高日向山地域地熱発電計画(仮称)

環境影響評価方法書

補 足 説 明 資 料

電源開発株式会社

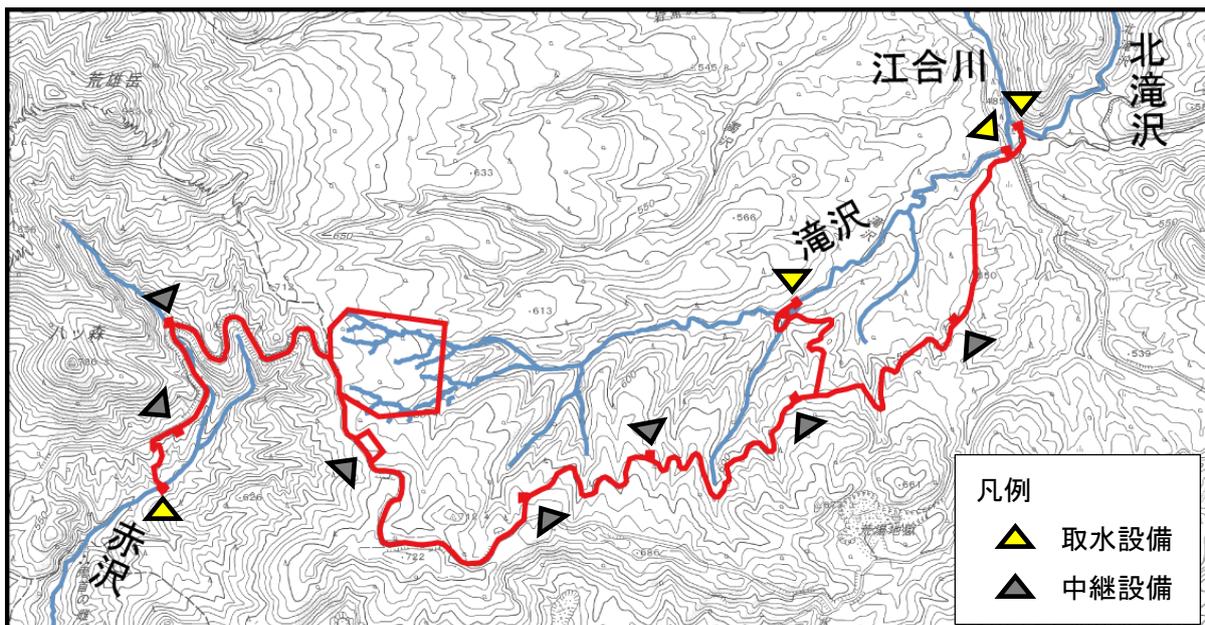
⇒ 仮設沈殿池等の場所と構造が決まっていれば教えてください。

⇒ 仮設の取水設備の場所と構造が決まっていれば教えてください。

仮設沈殿池等の場所と構造につきましては、現時点で決まっておりません。今後、計画を策定したのち関係者（主に林野庁）と協議の上、決定する予定です。

想定する仮設の取水設備の場所と構造は次のとおりですが、詳細については今後、関係者と協議の上、決定する予定です。設備は、調査井掘削時（写真）と同様のものを配置する計画です。

3. 重要な群落について【方法書 P166】

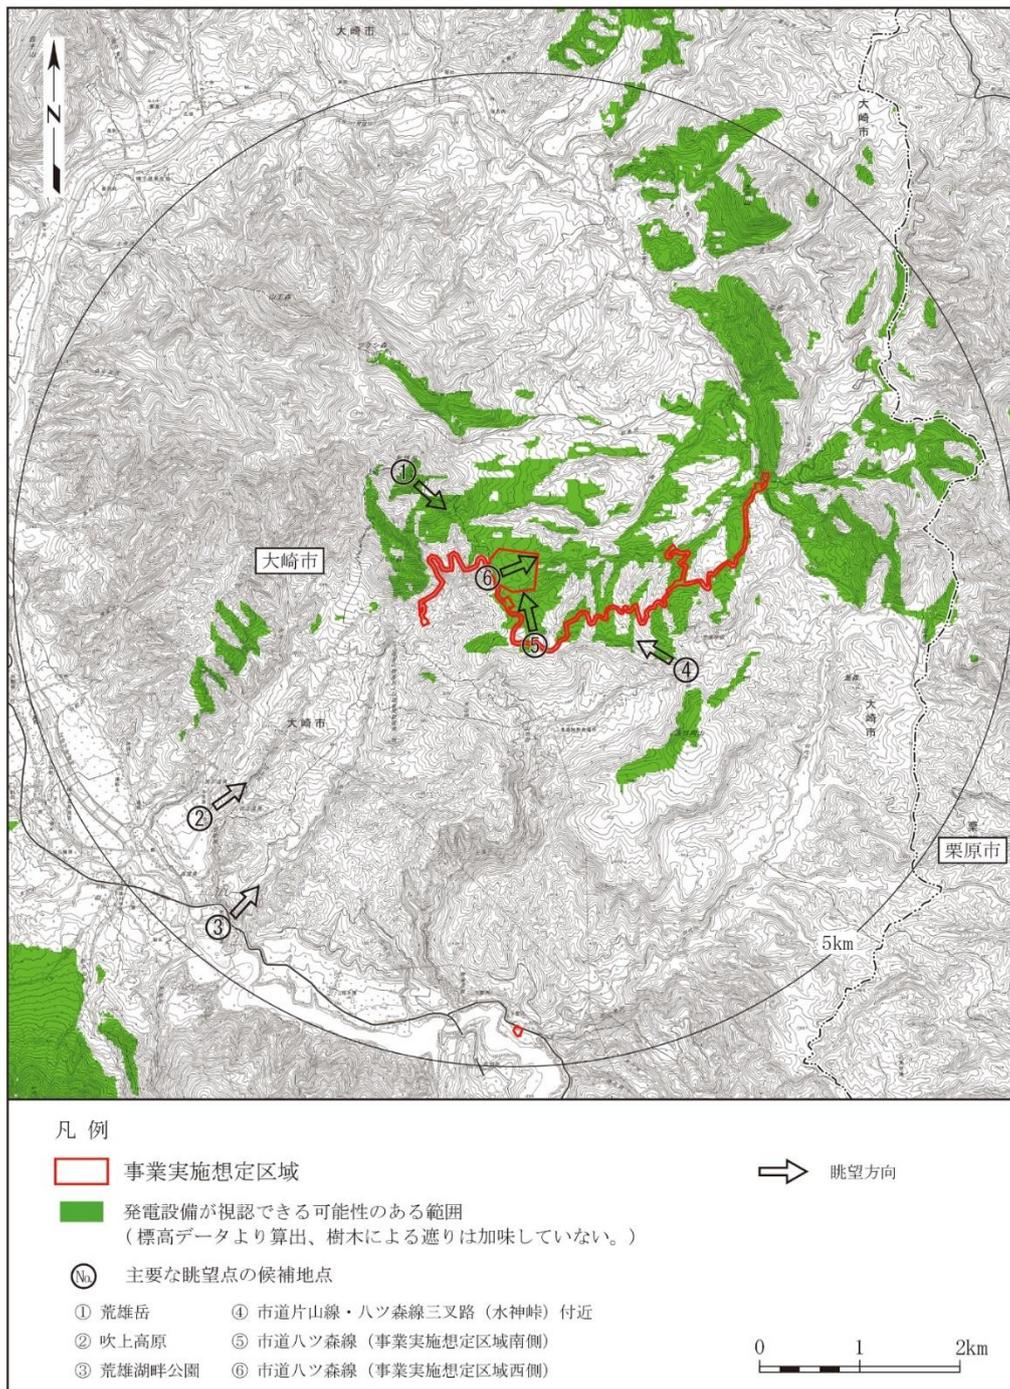
- ・重要な群落は、その地域において選定・指定されているもの以外に、当該対象事業区域において重要と思われる植生、たとえば自然植生やそれに準ずる発達した二次林、優れた景観の構成植生となるような群落、工事の影響を受けやすい群落などについてもご検討ください。巨樹巨木林や指定されている群落の多くは発電所施設から離れた位置にあることが多く、必然的に現地には存在しないという評価になりますのでご配慮をお願いいたします。
- ・対象事業区域は、自然林であるチシマザサーブナ群団の中にある部分が少なからずあるようです。既設の道路のようではありませんが、十分な環境配慮をお願いします。

事業の計画にあたっては、自然度の高い植生のチシマザサーブナ群団の改変面積をできる限り小さくし、配慮書手続き以降においても方法書 P372、P379、P386～388 に記載した通り、さらなる配慮を行うこととしています。今後の現地調査結果を踏まえて、環境に配慮した計画となるよう努めます。また調査中に配慮すべき重要な群落等が見つかった場合には、専門家の助言を受けつつ十分な環境配慮に努めます。

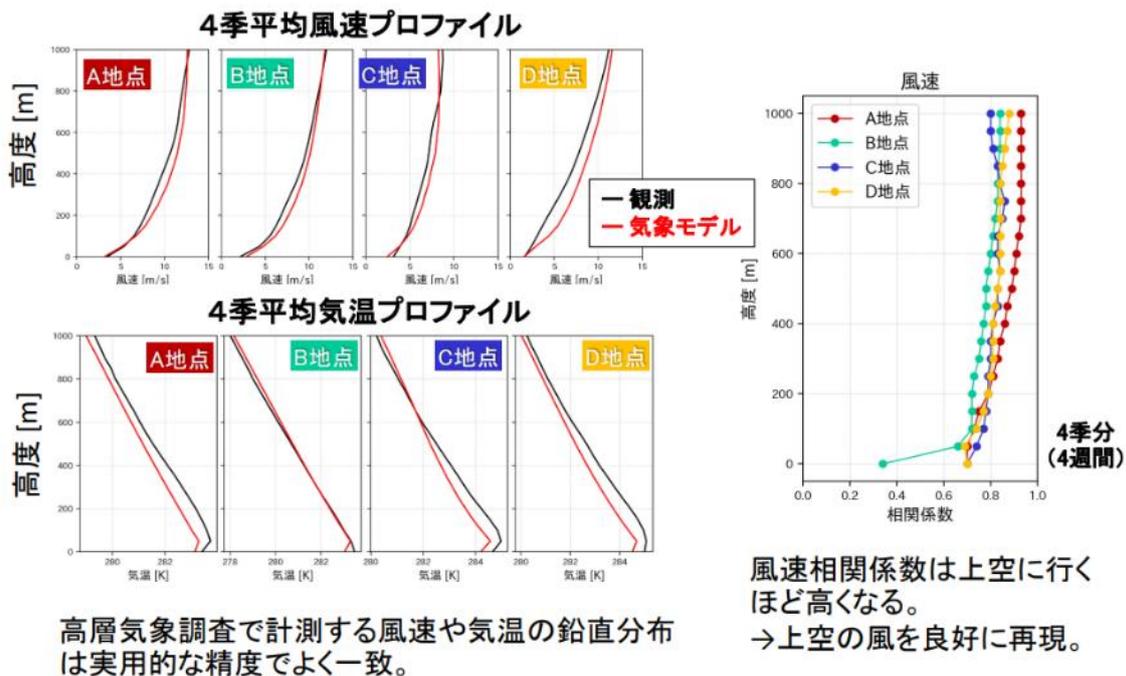
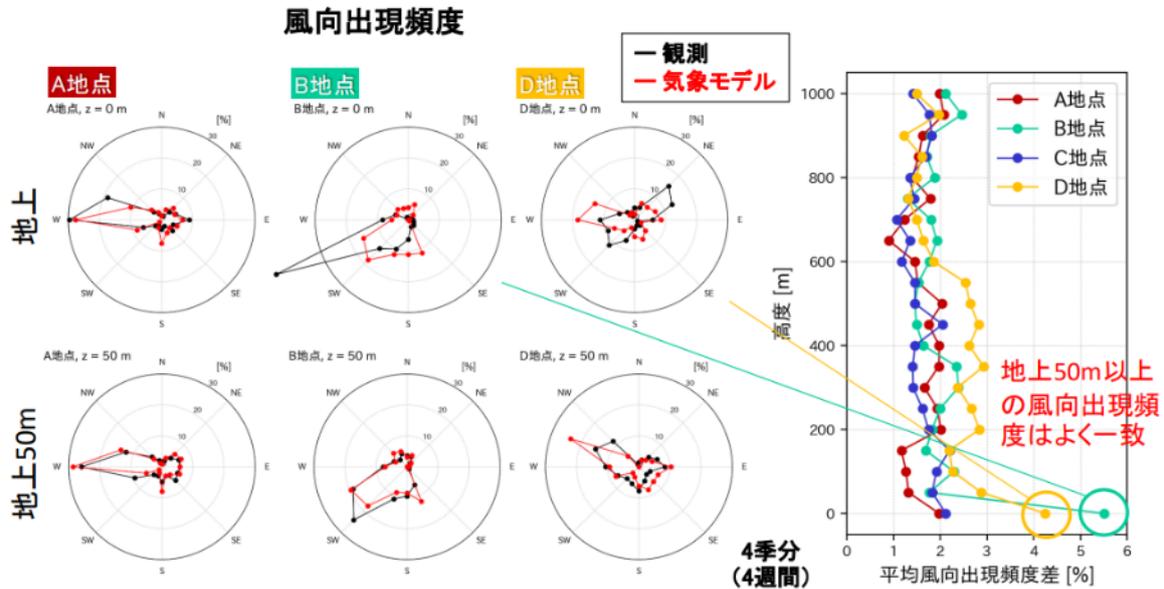
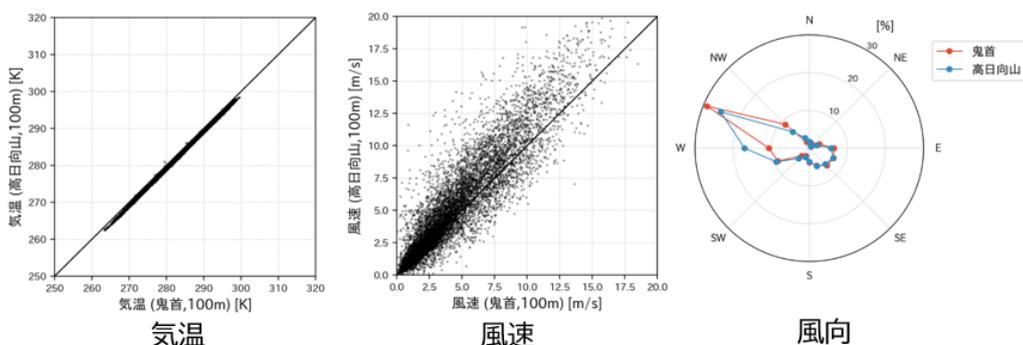
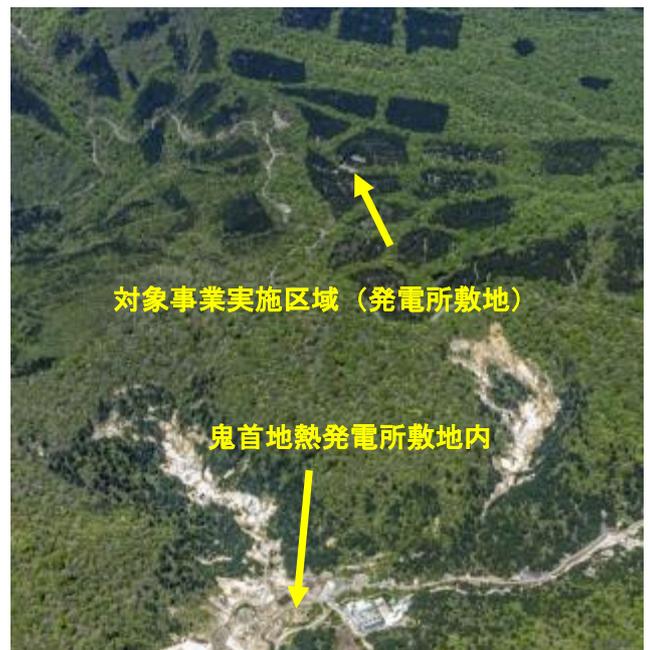
高層気象観測は、鬼首評価書に記載されている観測結果を使用される予定ですが、今回の地点の代表的な高層観測を表していると考えてよいでしょうか？
鬼首地熱発電所は周りを山に囲まれています。今回の地点は比較的平坦地形と思われるのですが、このあたりの違いが高層気象に及ぼす影響は小さいと考えてよいでしょうか？

新エネルギー・産業技術総合開発機構（以下、NEDO という）において、地熱発電導入拡大研究開発の一環として気象調査代替手法の研究開発が行われており、これまでの観測値との比較により、気象モデルによる高層気象調査の代替可能性が示されています。（下図スライド）

周辺地形影響なども考慮された当該気象モデルを用いて、鬼首地点と高日向山（発電所敷地）地点における高度100mの風向・風速等の予測値を比較したところ、ほぼ同等であることが確認できたことから、鬼首評価書に記載されている高層気象観測結果により、高日向山（発電所敷地）地点における高層観測を代替できるものと考えております。

- ✓ 気象モデルを用いて、鬼首地点と高日向山（発電所敷地）地点の100m高度における各予測値を比較し、ほぼ同等であることを確認

10. 上空視野の確保について【方法書 P347】

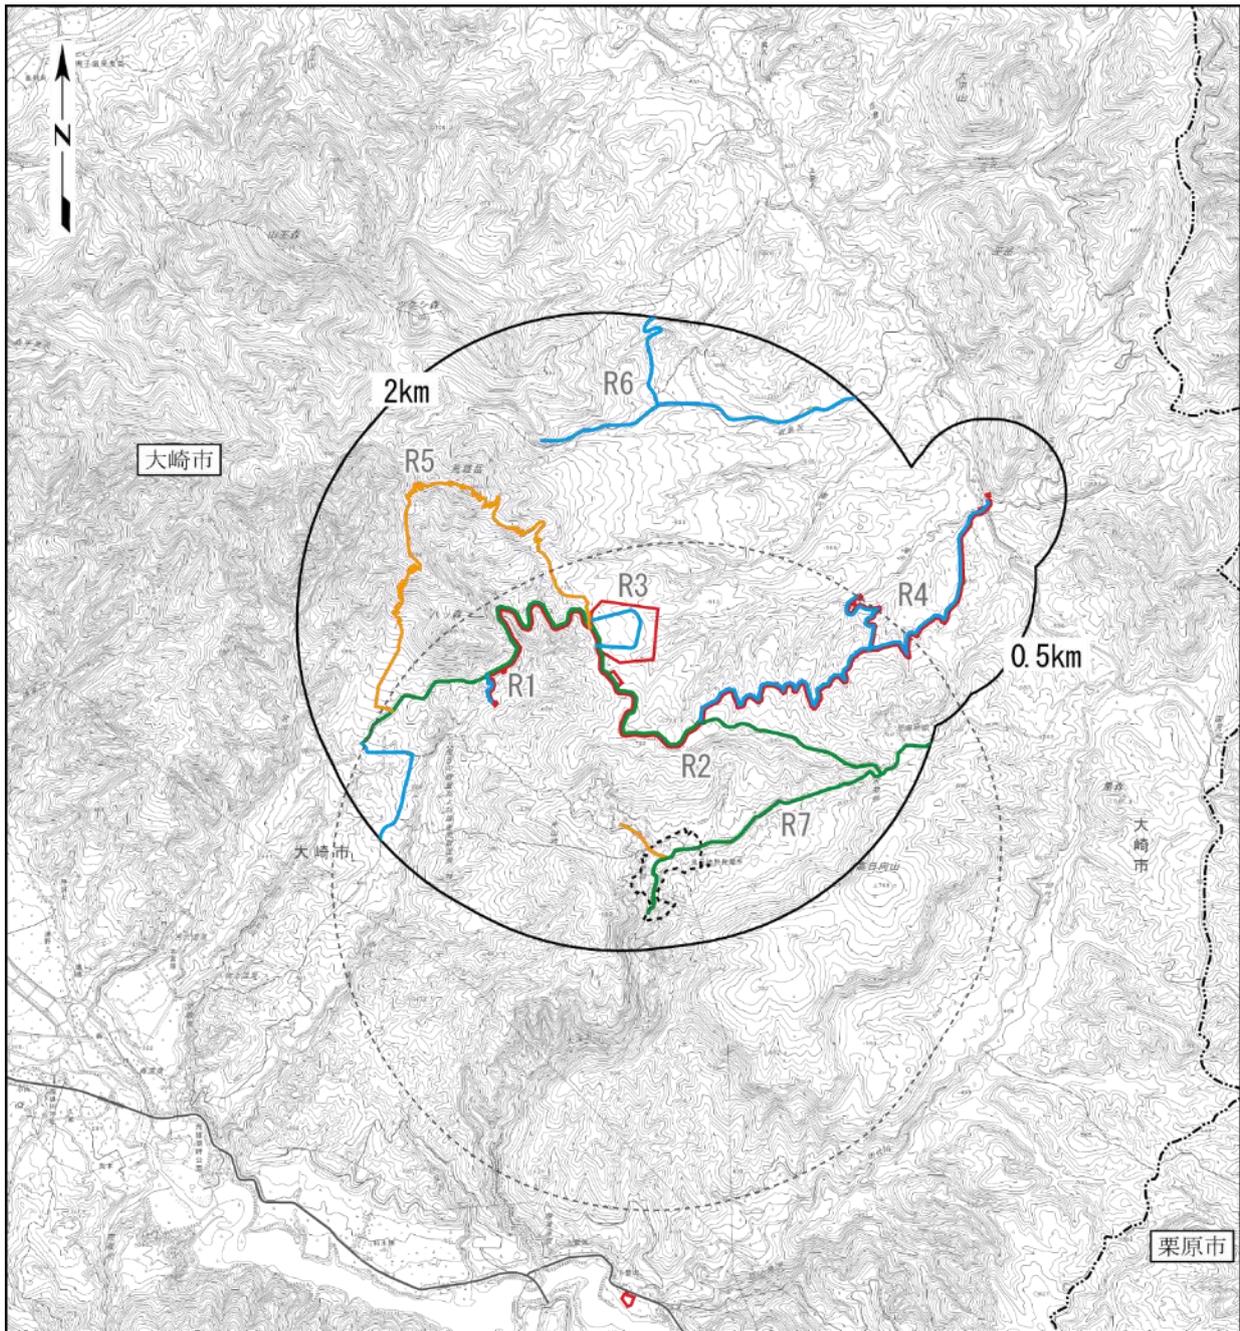
St. 5 の下に上空視野が欠けている地点がありますが、道路が通っているようです。道路上から上空を部分的に観察することは難しいのでしょうか？

St. 5 の南側の上空視野が欠けている箇所は、概ね「滝の沢林道」及び「市道片山線」の上空に位置します。「滝の沢林道」及び「市道片山線」は両サイドが樹林に覆われて見通しが効かないことから、定点は設定しませんでした。調査を進めていく際には、引き続き現地確認を行い、対象事業実施区域及びその周辺の地上部並びに上空視野が観察できる定点配置、並びに確認された猛禽類の行動結果を踏まえた定点配置を検討します。
